S a t z u n g

zur Änderung der in Anlage 1 und Anlage 2 aufgeführten Bebauungspläne hinsichtlich der Zulassung von Dachaufbauten

Änderungssatzung von Bebauungsplänen hinsichtlich der Zulassung von Dachaufbauten (Dachgauben) ab einer Dachneigung von 28°

Änderungssatzung von Bebauungsplänen hinsichtlich der Zulassung von Schleppgauben und deren abgewandelte Sonderform (Ochsenaugengauben und Fledermausgauben) ab einer Dachneigung von 38°

§ 2 (1) a. SATTELDACHGAUBE
(giebelständige Gaube)

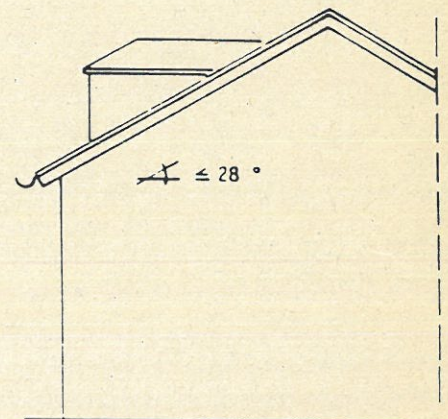
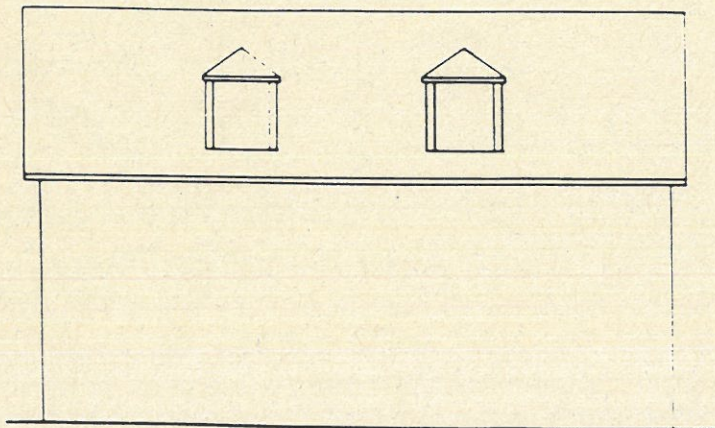
Folgende Dachaufbauten sind ab einer Dachneigung von einschließlich 28° entsprechend den beigefügten Systemskizzen zulässig:

- a) Giebelständige Gauben mit Sattel- und Walmdach,
- b) Dreiecksgauben.

§ 2 (2) a. SCHLEPPGAUBEN

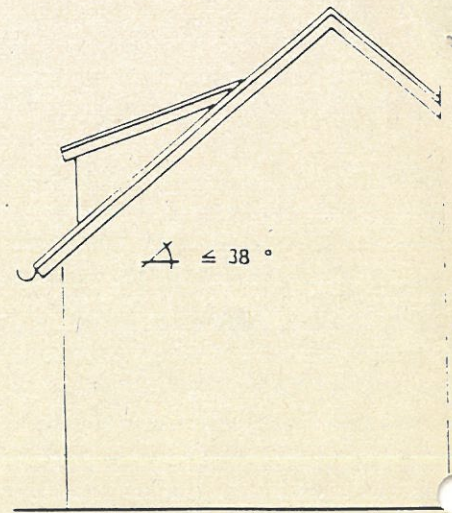
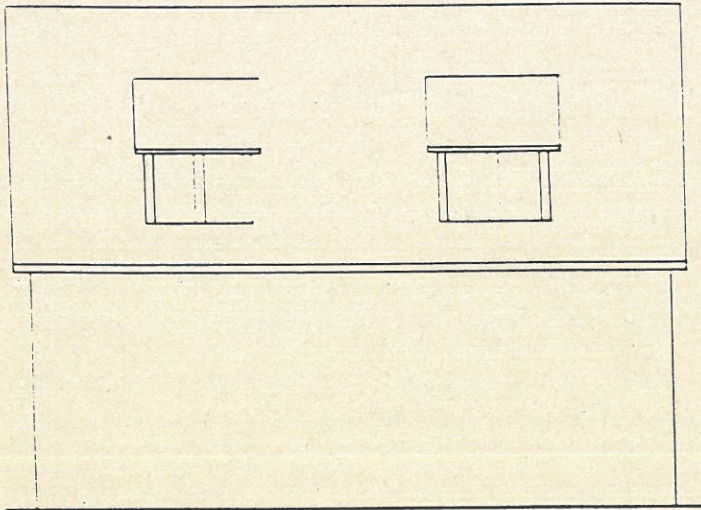
Ab einer Dachneigung von einschließlich 38° sind auch folgende Dachaufbauten entsprechend den beigefügten Systemskizzen zulässig:

- a) Schleppgauben und
- b) deren abgewandelte Sonderform wie Ochsenaugengauben und Fledermausgauben.

§ 3 (2) und (3)

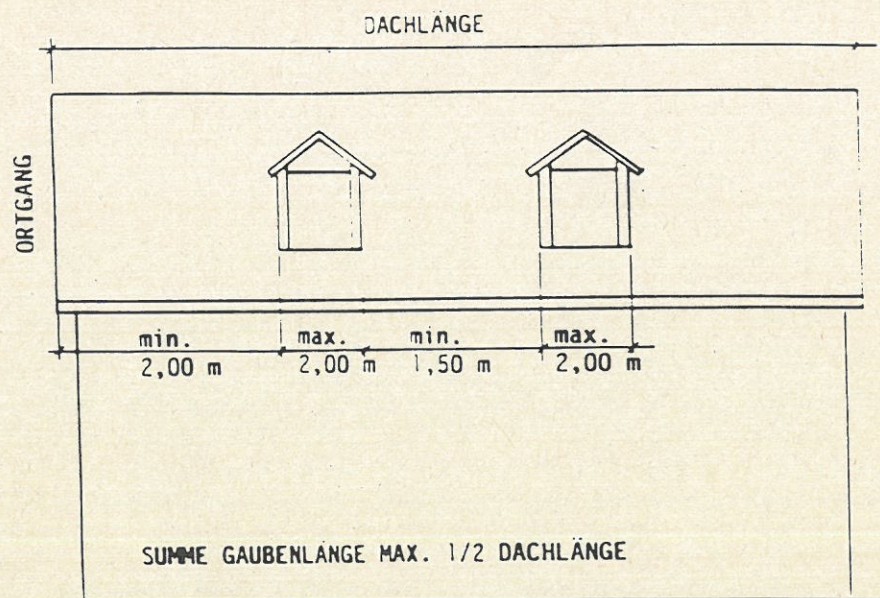
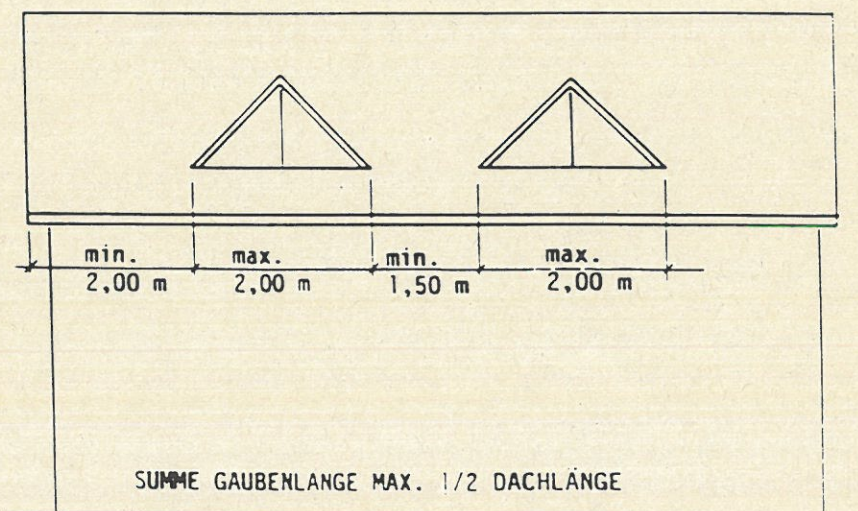
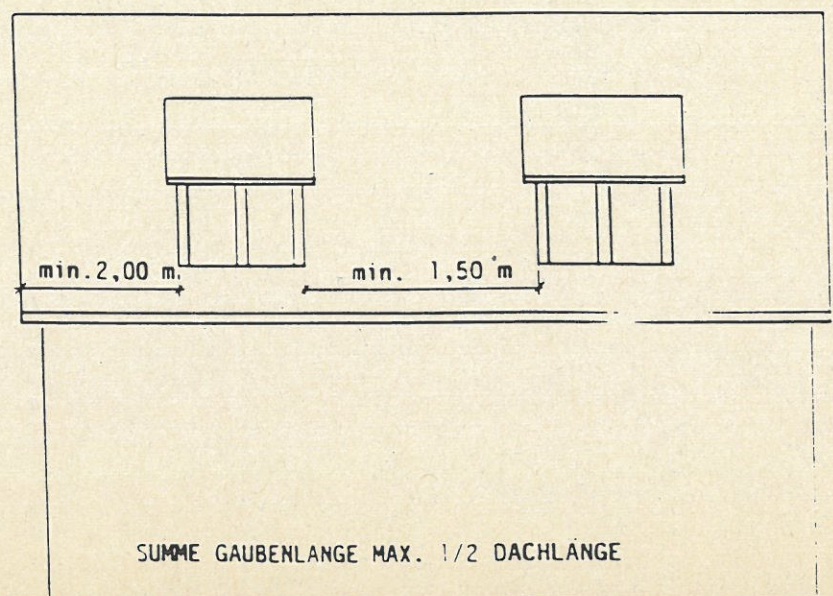
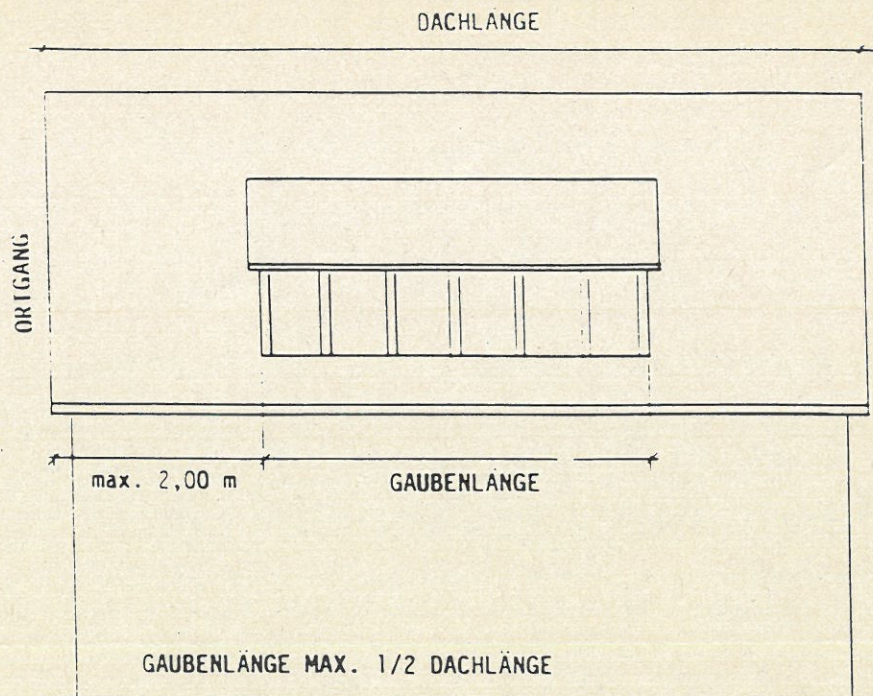
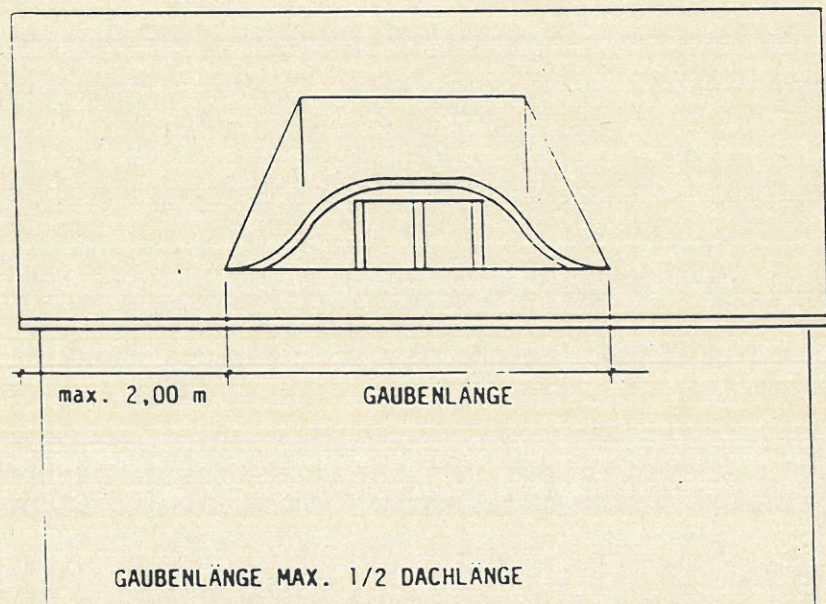
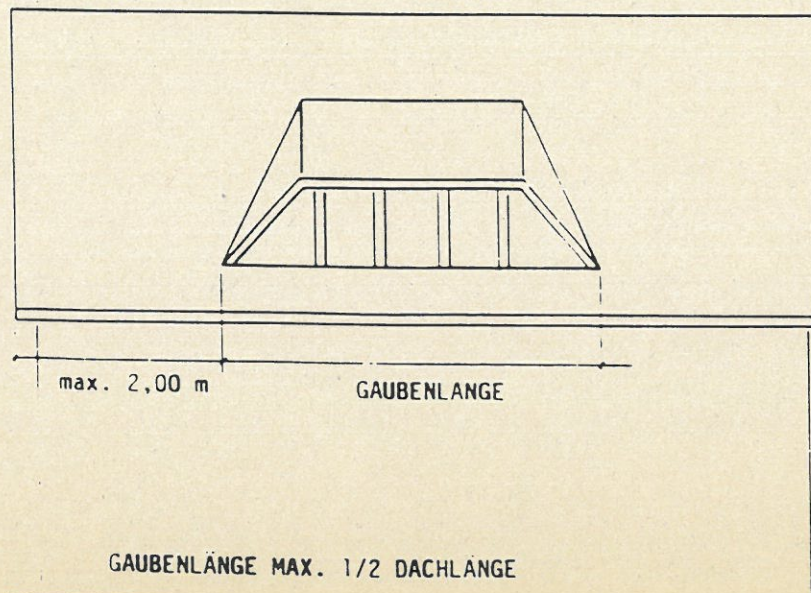
- (1) Dachaufbauten sind so zu wählen und zu gestalten, daß sie mit der Art des Gebäudes nach Form, Maßstab, Werkstoff, Farbe und Verhältnis miteinander übereinstimmen und nicht verunstaltend wirken.
- (2) Die Länge der Gaube bzw. die Summe der Längen einzelner Gauben darf die Hälfte der Dachlänge nicht überschreiten. Die Länge der einzelnen Gaube nach § 2 Abs. 1 darf 2,00 m nicht überschreiten.
- (3) Vom Ortgang (Dachkante) ist ein Mindestabstand von 2,00 m und zwischen den Gauben ein Mindestabstand von 1,50 m einzuhalten.
- (4) Die maximale Höhe der Gauben darf, gemessen von der Oberkante Dachhaut des Anschnittes mit dem Hauptdach an der Traufe bis Oberkante Dachhaut (Traufe) am Dachaufbau, 1,40 m nicht überschreiten.

§ 3 (4) und (5)

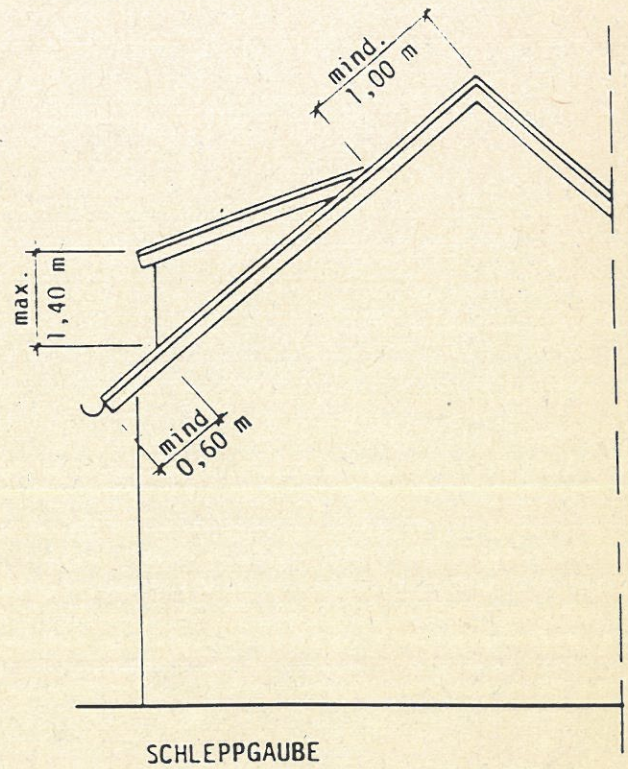
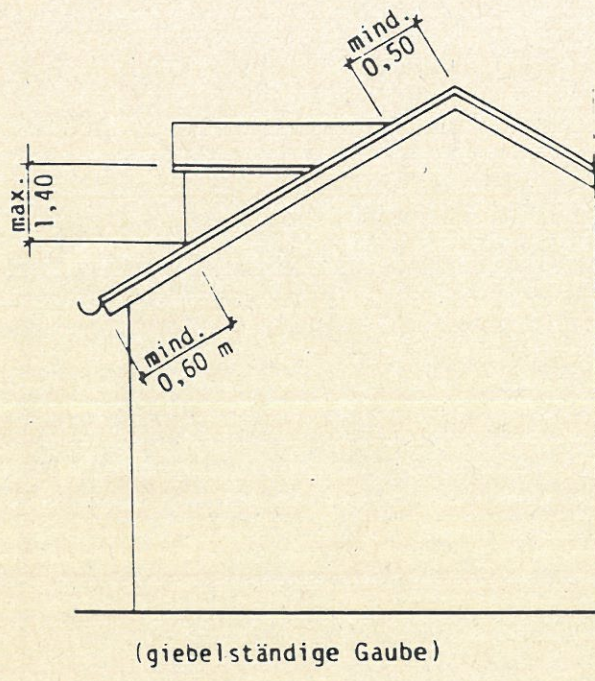
Der Abstand des Anschnittes zur Traufe muß mindestens 0,60 m umfassen.

- (5) Der Anschnitt des Gaubendaches mit dem Hauptdach muß
 - a) bei Schleppgauben mindestens 1 m
 - b) bei giebelständigen Gauben mindestens 0,5 man der Dachhaut gemessen unter dem Hauptfirst liegen.
- (6) Die Dachneigung der giebelständigen Gauben, mit Ausnahme der Dreiecksgauben, darf von der Dachneigung des Hauptdaches maximal 5° abweichen.
- (7) Die Ortgangseiten der Dreiecks- und giebelständigen Gauben müssen gleichschenkelig sein.
- (8) Es dürfen auf einer Dachfläche nur Dachaufbauten gleicher Art und Größe hergestellt werden. Dachaufbauten und Dachflächenfenster auf einer Dachfläche sind nicht zulässig.
- (9) Die Gauben sind in Material und Farbe wie das Hauptdach einzudecken. Seiten- und Stirnflächen sind in Farbe und Material der Dachdeckung des Hauptdaches anzupassen oder mit Holz zu verkleiden oder mit einem Putz zu versehen.
